Рабочая группа по вопросам шума и шин

Женева, 7–9 сентября 2020 года

Правила № 41 ООН (шум, производимый мотоциклами)**Предложение по поправкам к поправкам серии 04
к Правилам № 41 ООН****Представлено экспертами от Международной ассоциации
заводов-изготовителей мотоциклов***

Рис. 1

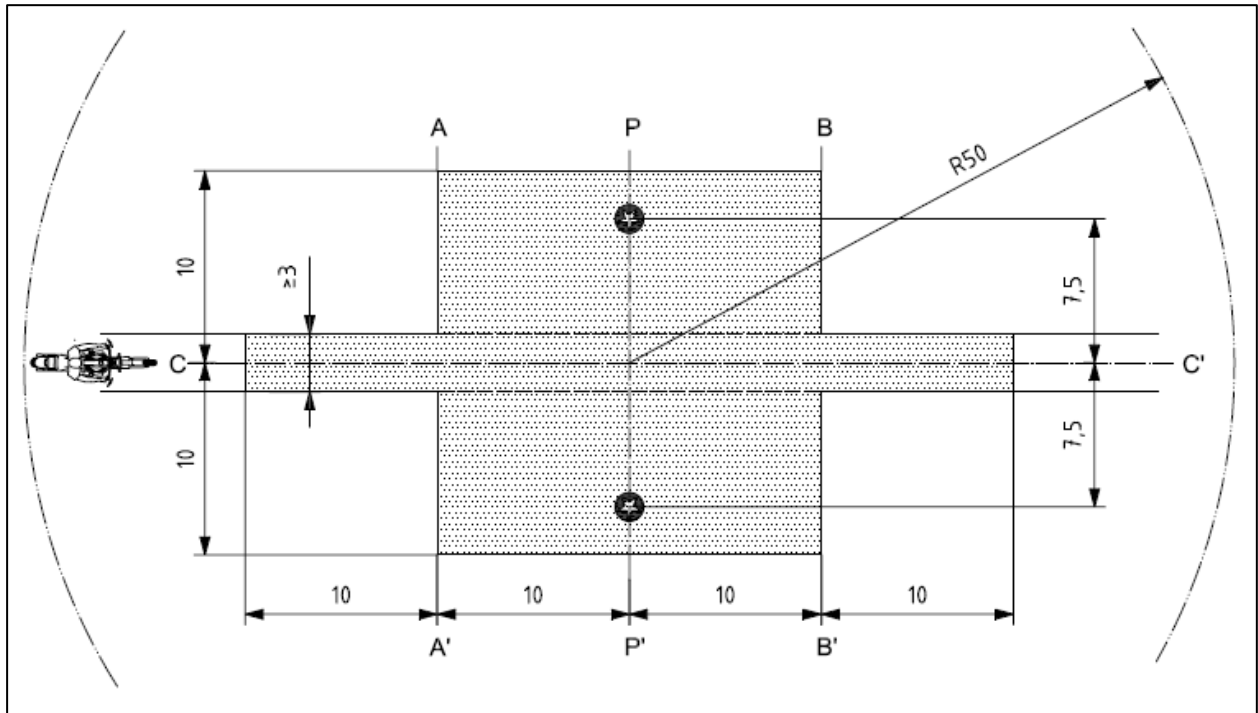
Рис. 1 изменить следующим образом:

4. МАЗМ хотела бы заменить нынешний рис. 1 в приложении 4 рисунком с более высоким разрешением.
